BESCHLUSSVORLAGE

UNIVERSITÄTSSTADT GARCHING.

Vorlage Nr.: 2-BT/744/2020
Status: öffentlich
Geschäftsbereich: Bautechnik
Datum: 10.03.2020
Verfasser: Peters Nadine

**Erweiterung Schule West - Vorstellung der Standortvarianten für den Erweiterungsbau sowie Empfehlungsbeschluss für Aufstellungsbeschluss**

ERWEITERUNG SCHULE WEST - VARIANTE 1

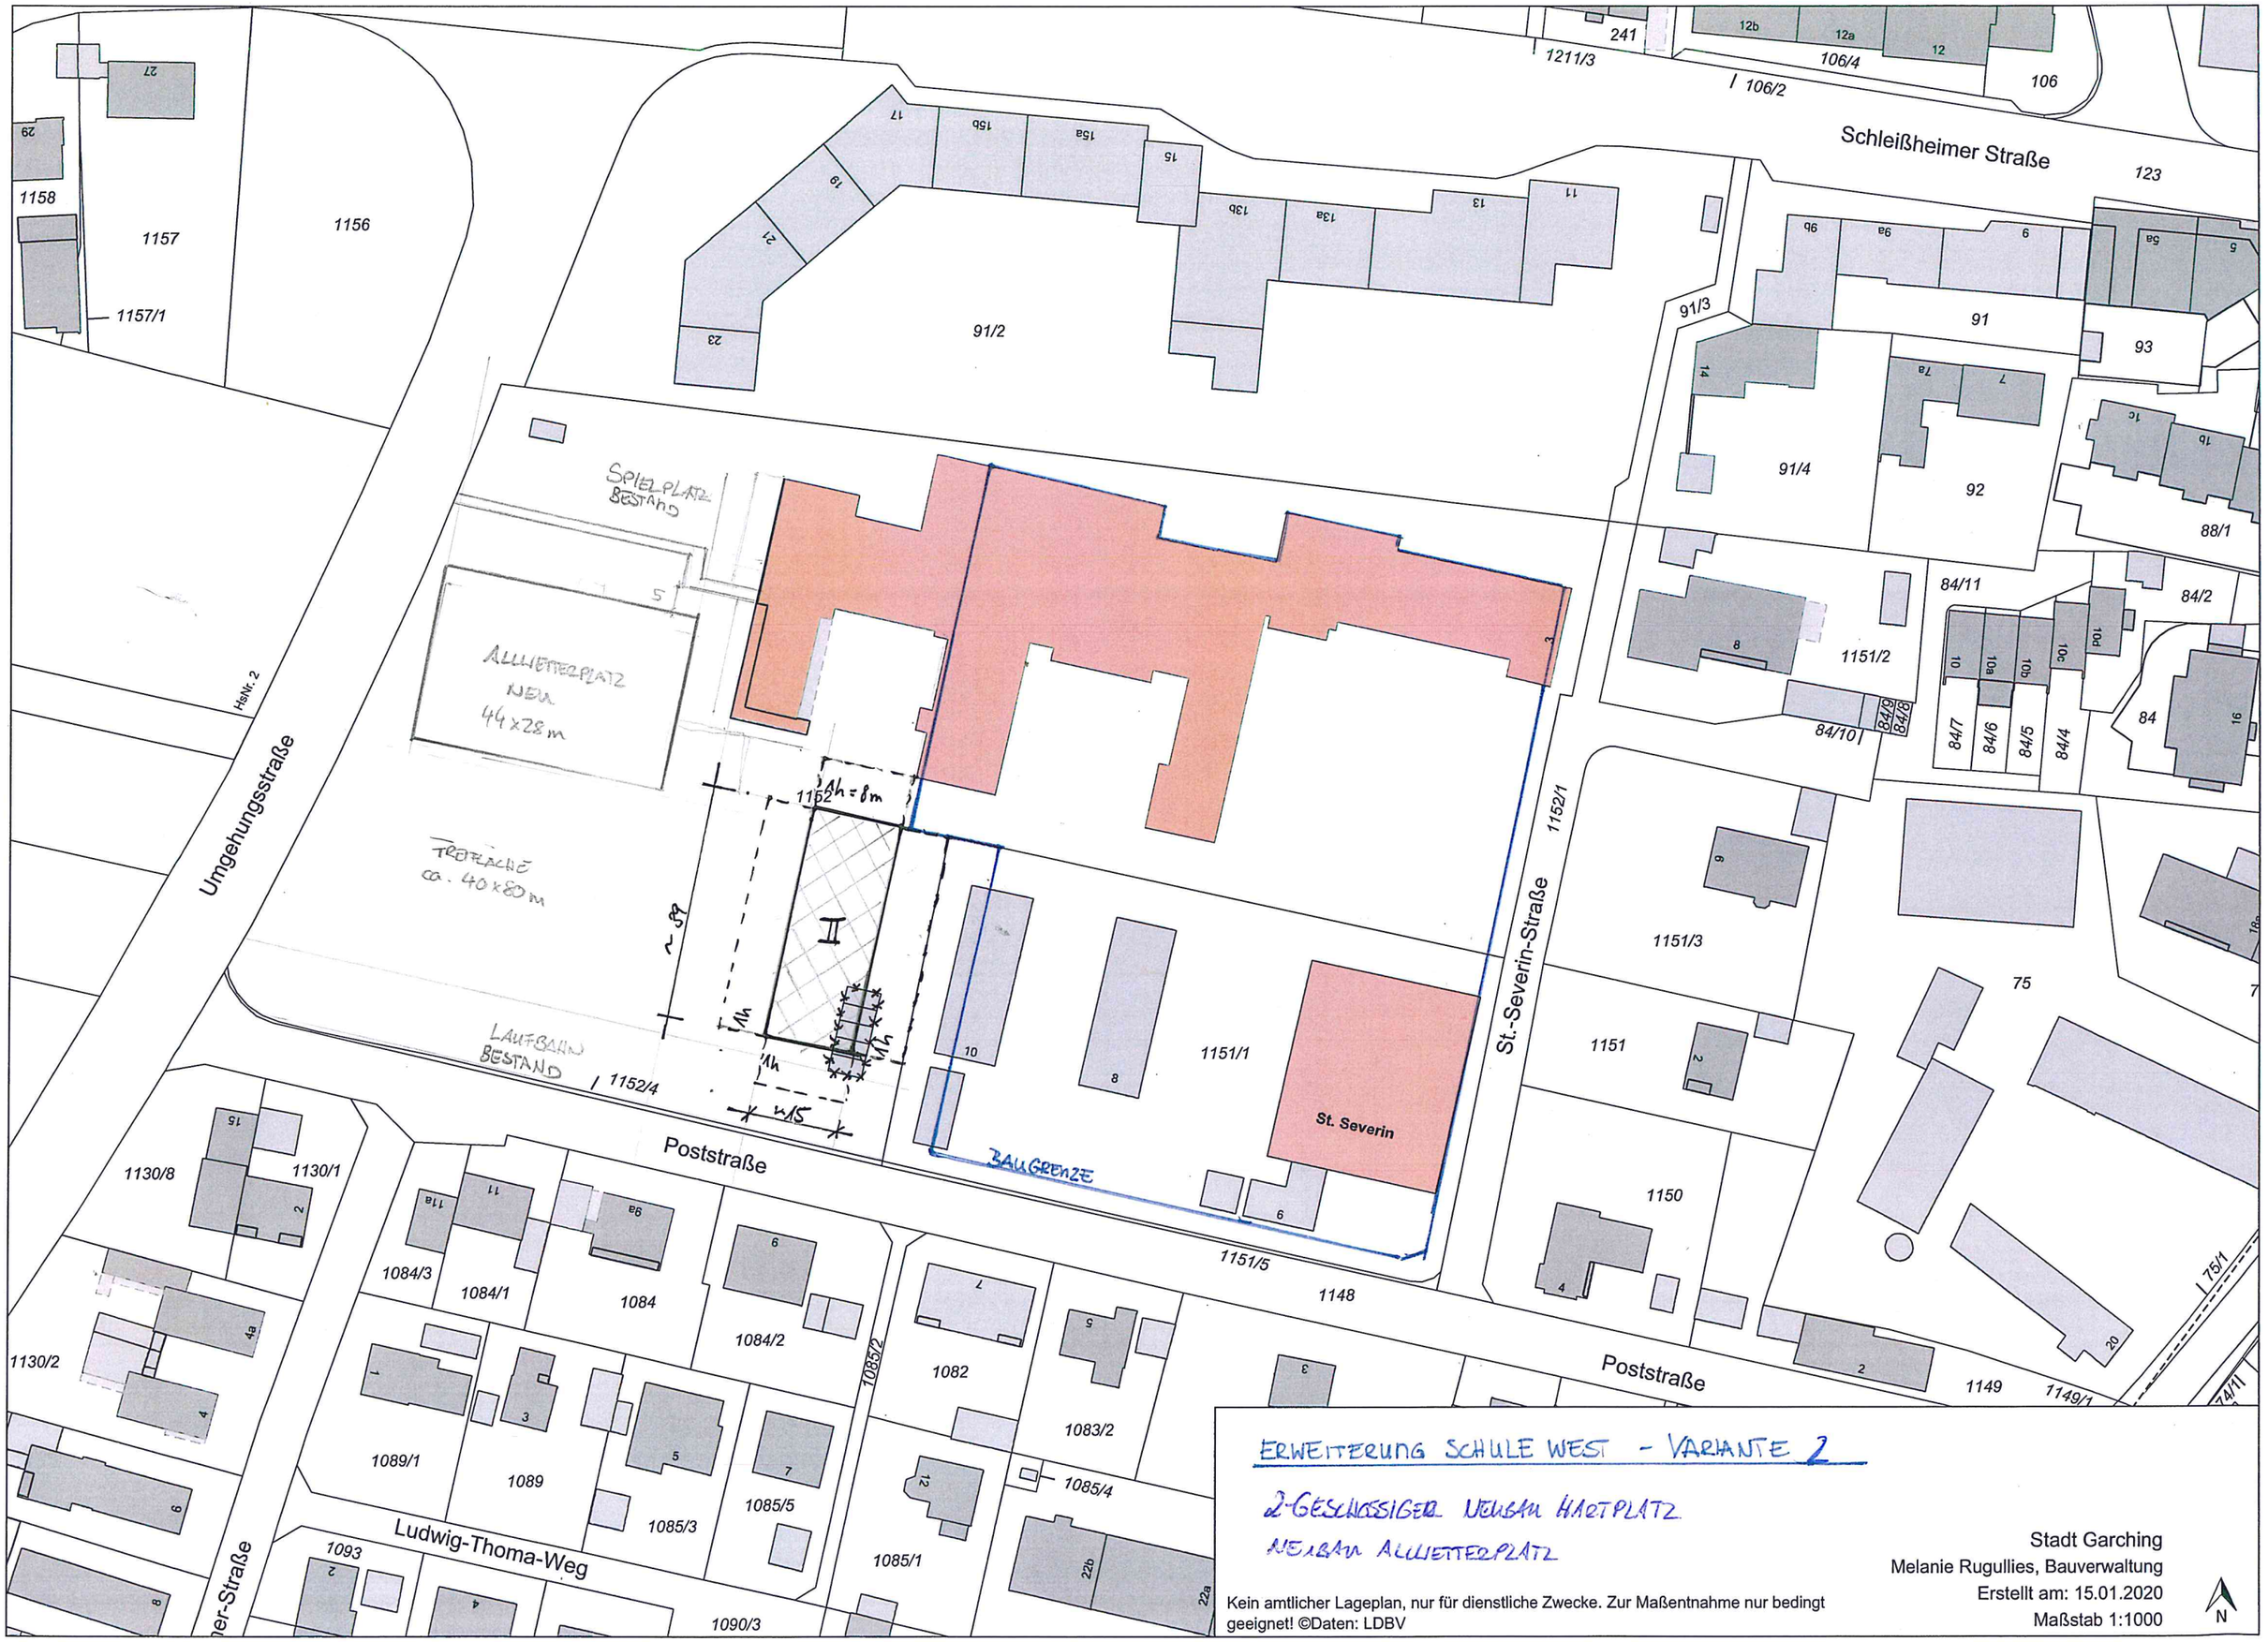
- **Gefordertes Raumprogramm (Flächen) kann nicht erfüllt werden es fehlen ca. 115 m²**
- Höhere Kosten , da statisch aufwendiger durch Aufständerung
- Klassenzimmer im Neubau kleiner als im Bestand BT B
- Entfall von Parkplätzen auf Grund Stützen – bei schon sehr eingeschränkter Anzahl vorhandener Parkplätze
- Rodung aller Bäume rund um Parkplatz/Schulhof – kein Platz für Neupflanzungen
- Schulhof Mittelschule wird komplett baulich umschlossen - Schallschutz
- Enge Straße St. Severin wird weiter durch massiven Gebäuderiegel eingeengt
- Erschwerte Baustelleneinrichtung /Baustellenanlieferung

- Raumprogramm reicht nicht
- Abgrenzung zu Mittelschule nicht gegeben (Fr. Norkauer)
- Mischung der Altersgruppen (bzgl. Bedürfnissen Mittelschüler*innen und Grundschüler*innen)

- Ambiente nicht schön bzw. Raumprogramm nicht individuell für eine Nachmittagsbetreuung konzipiert,, da Klassenräume und keine Gruppenräume
- Erfahrung mit Schulkindergarten hat gezeigt, dass Ablenkung durch Pausenhof groß ist (keine Abgrenzung)

- Pausenhof der Mittelschule wird weiter eingeengt (optisch und gefühlt durch das angrenzende hohe Gebäude → rundherum durch Gebäude begrenzt)
- Der Pausenhof ist laut und eher zu klein, wird weiter abgegrenzt (Fr. Pringsheim)

- Bei dieser Variante wird GS „zweigeteilt" daher Befürchtung neuer Bauteil findet keine Zugehörigkeit (Fr. Norkauer)
- Zu weite Wege (weitläufig) zu Sanitäreinrichtungen bzw. zu Gruppenraum wenn Freifläche (Sportplatz) genutzt werden ->Sicherheit der Kinder ist nicht gewährleistet, auf dem recht weiten Weg befindet sich keine Aufsichtsperson → es handelt sich dabei nicht mehr um eine Zone, in der sich die Kinder „beaufsichtigt fühlen"

Beide Schulleitungen sehen diesen Standort kritisch

Aus Sicht der Verwaltung ist die Variante 1 nicht zu empfehlen, da neben der starken Beeinträchtigung des Schulbetriebs beim Bau, das geforderte Raumprogramm nicht erfüllt werden kann. Weitere Nachteile ergeben sich durch die Lage über dem Lehrerparkplatz. Dieser kann während der Bauzeit nicht genutzt werden, ebenso wie die Feuerwehrzufahrten. Die Zuwegungen zur Schule müssten verlegt werden, z.B. über die Poststraße. Auch müsste die Andienung der Baustelle über die sehr enge St. Severin Straße erfolgen.
Des Weiteren ist es aus Sicht der Verwaltung städtebaulich fraglich, ob an dieser engen, kleinen Straße in Sichtverbindung zur Kirche ein so hoher und langer zusätzlicher Bau verträglich ist.
Hinzu kommt, dass bei dieser Variante im Vergleich zu den anderen Varianten mit höheren Kosten für die geschaffen Nutzfläche zu rechnen ist.

ERWEITERUNG SCHULE WEST - VARIANTE 4

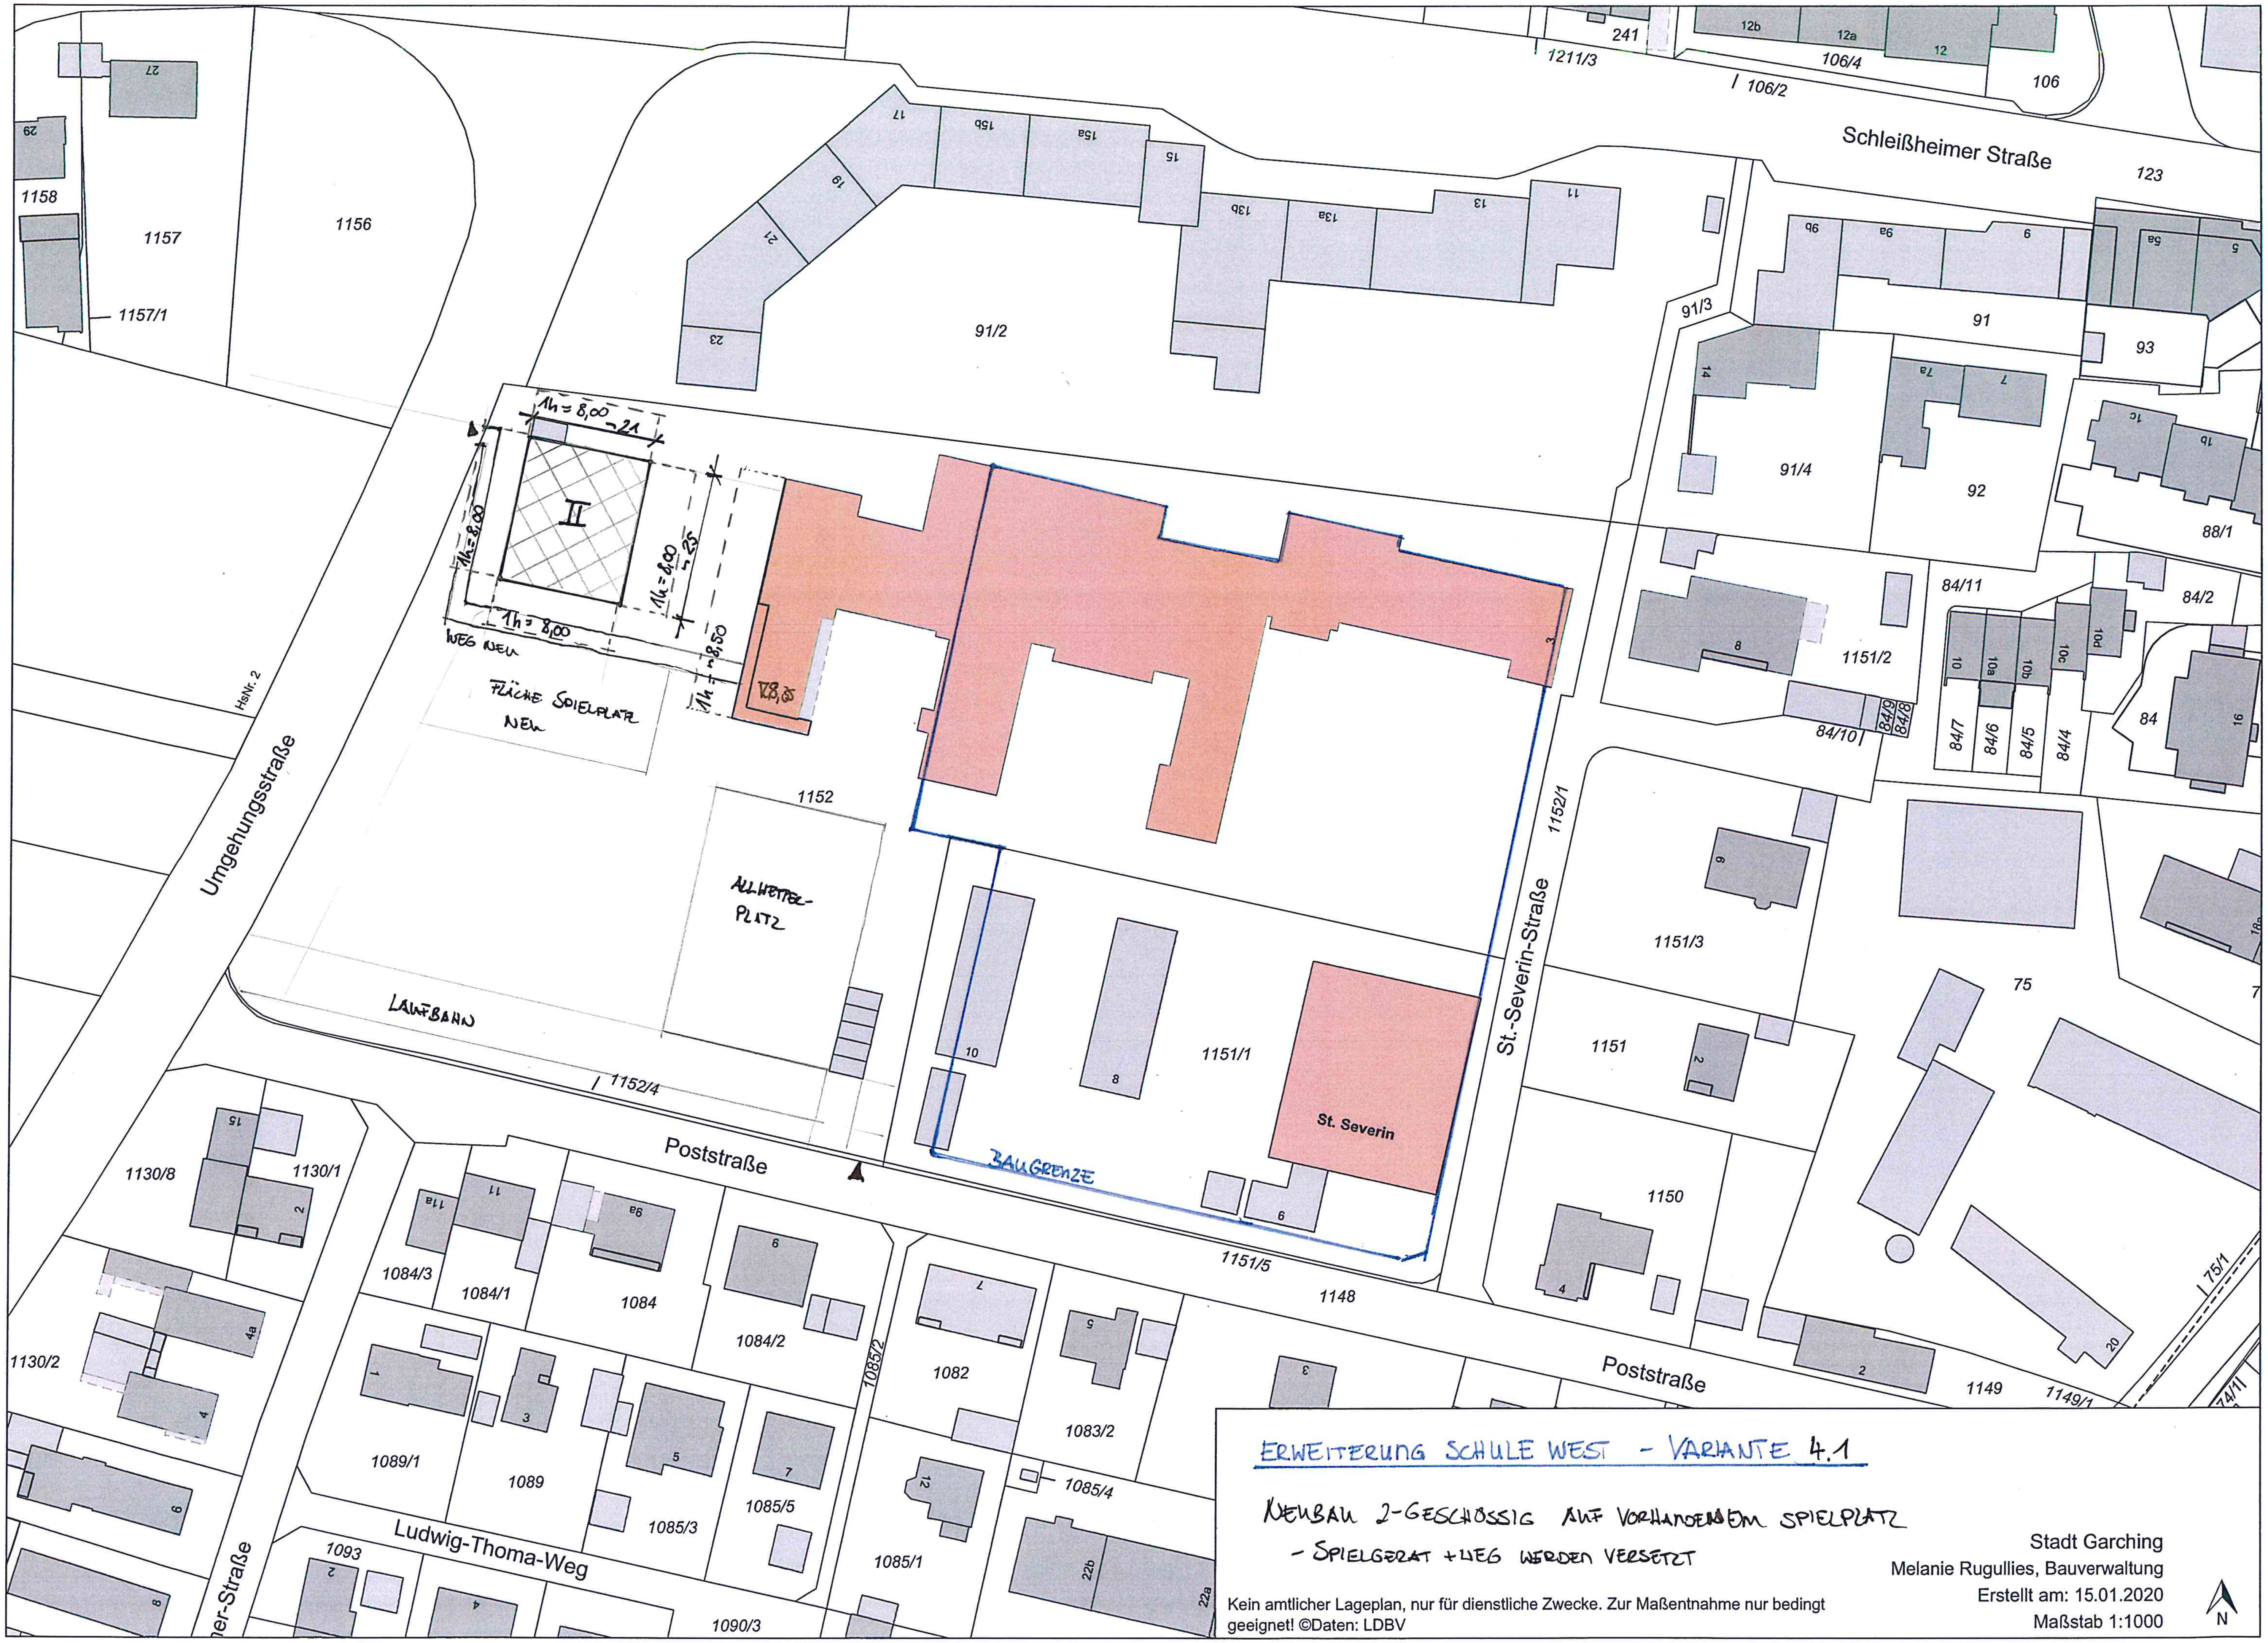
- Außerhalb Baugrenze bestehenden B-Plans
- Keine direkte Anbindung an Schulkomplex – Zugang daher nicht überdacht von Schule aus möglich
- Anpassung des gerade aktualisierten Grünzugplans im Flächennutzungsplan notwendig, da innerhalb ausgewiesener Grünfläche
- Keine direkte Zufahrtsmöglichkeit für Anlieferungen
- Nachbarbebauung in direkter Nähe

- Prinzipiell sehr guter Standort
- Besser wäre es, wenn das Gebäude weiter an Grundstücksgrenze „ranrücken“ würde → verdeckt sonst die Aussicht aus dem Versammlungssaal, außerdem ist der Bereich hinter dem Gebäude ohnehin ein Bereich, in dem die Kinder aufgrund des Lärmpegels nicht spielen sollten. Das Gebäude sollte stattdessen eher den Lärm zu den Nachbarn hin abhalten (Beschwerden in der Vergangenheit). – *Umgesetzt in Variante 4.1*

- Vorhandener Spielplatz sollte daher versetzt werden → Der Standort des Spielplatzes ist ohnehin ungeeignet: zu nahe an den Nachbarn (Lärmpegel!) und für die Pausenaufsichten nicht überschaubar. Deshalb wird das Klettergerüst nur selten genutzt, sollte regelmäßig in der Pause genutzt werden können.
- Das Klettergerüst könnte kostengünstig versetzt werden.
- Keine weiteren Ersatzmaßnahmen notwendig, auch die bestehenden Garagen könnten erhalten bleiben.
- Weg soll erhalten bleiben.

Aus Sicht der Schulleitungen ist diese Variante (4.1) die pädagogisch beste Lösung/Variante.

Aus Sicht der Verwaltung kann diese Variante ebenfalls empfohlen werden. In Nähe dieses Vorschlags ließ sich bereits die Interimslösung während der Generalsanierung gut umsetzten. Die Eingriffe in die Außenanlagen, wie Allwetterplatz und Rasenfläche wären vergleichsweise gering. Die Erschließung des Gebäudes kann separat von der Schule über den Zugang von der Umgehungsstraße erfolgen, was auch eine Trennung ermöglichen würde. Jedoch müsste der Flächennutzungsplan und der B-Plan angepasst werden.
